## PA17/08

**MODIFICA TECNICA N. 272**  
**OPERE DI SOSTEGNO - ASSE PRINCIPALE - Lotto 2b**  
**OS123A - Opere di sostegno dal km 33+272 al km 33+506**  
**Relazione di modifica tecnica n.272**

## **MODIFICA TECNICA N.272**

**OGGETTO: Fenomeni di erosione delle scarpate**

Figura n. 1 – Sezione trasversale OS123A aggiornata.

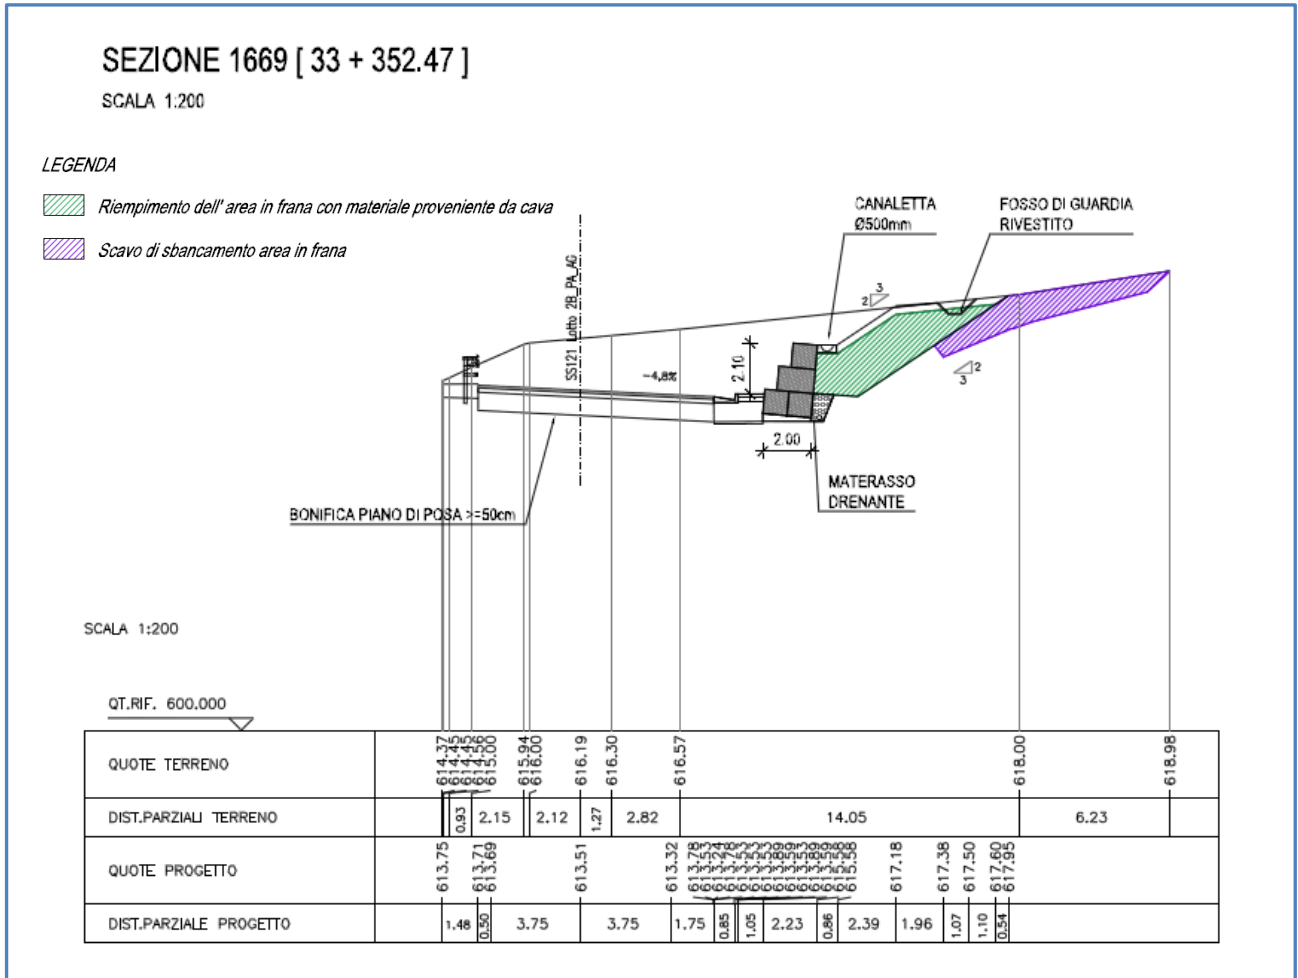
Durante l'esecuzione dello scavo di sbancamento, necessario per il raggiungimento del piano di posa del magrone sottostante la gabbionata prevista in progetto, si sono manifestati fenomeni di scivolamento del versante tra la Sez. 1669 e la Sez. 1670, che, presumibilmente, interessano anche la zona sottostante il piano di posa delle gabbionate attigue alla paratia.

La presente modifica tecnica revisiona le sezioni trasversali dell'opera in parola, recependo le indicazioni sopra descritte da parte del progettista.

Si riporta a seguire una sezione trasversale dell'opera di sostegno OS123A revisionata.

- Realizzazione e completamento degli scavi a partire dalla Sez. 1665 fino alla Sez. 1670 in avanzamento in direzione AG per un'area di estensione massima di 6 m;
- Posizionamento dei gabbioni e successiva riprofilatura del terreno secondo le previsioni di progetto;
- Nella zona interessata dal fenomeno di scivolamento delle scarpate, sostituzione del terreno detensionato con materiale proveniente da cava oppure materia prima secondaria proveniente dal recupero delle demolizioni delle opere in conglomerato cementizio.

Le indicazioni sopra descritte sono da seguire anche per la realizzazione della gabbionata prevista da progetto tra la Sez. 1675.B e la Sez. 1677.
